図名	平面図		
工事名称	震災対応トイレ用排水設備設置工事(その14)		
施工場所	神奈川県東神奈川二丁目35番1号ほか1か所		
縮尺	1:250	図番	1/4
号数			
図面番号

変更図面

変更設計

図名	縦断図
工事内容	神奈川小学校トイレ改修工事(6014)
施工場所	神奈川県神奈川2丁目神奈川小学校付近
図尺	縦断 1/100 横断 1/250
図号	0-7
作成者

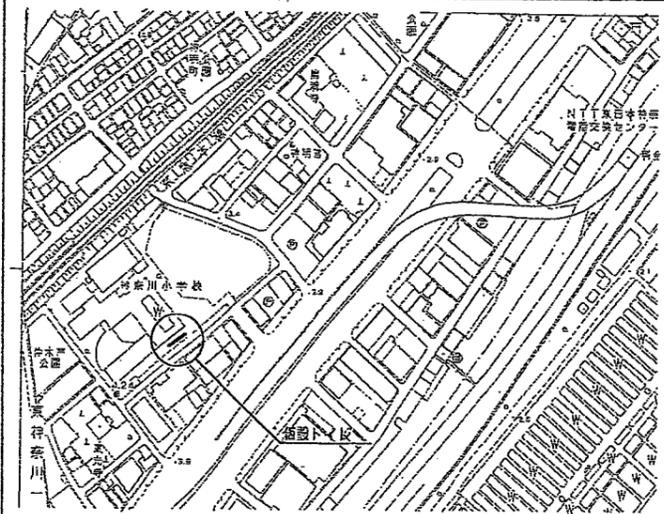
追加

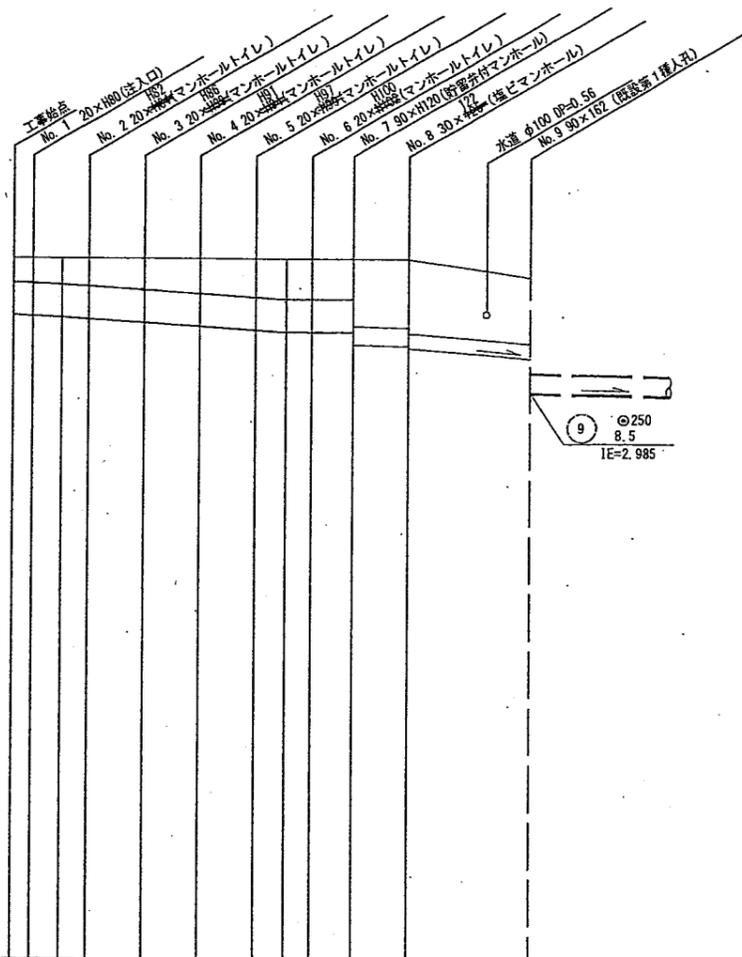
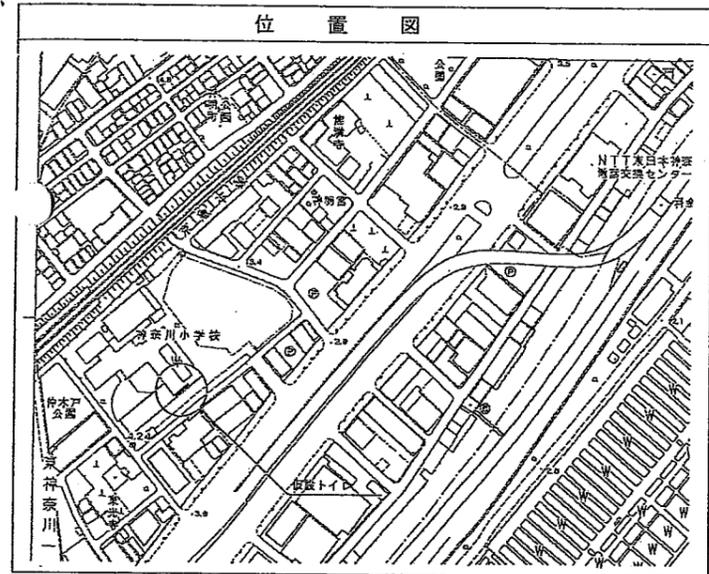
追加

変更図面
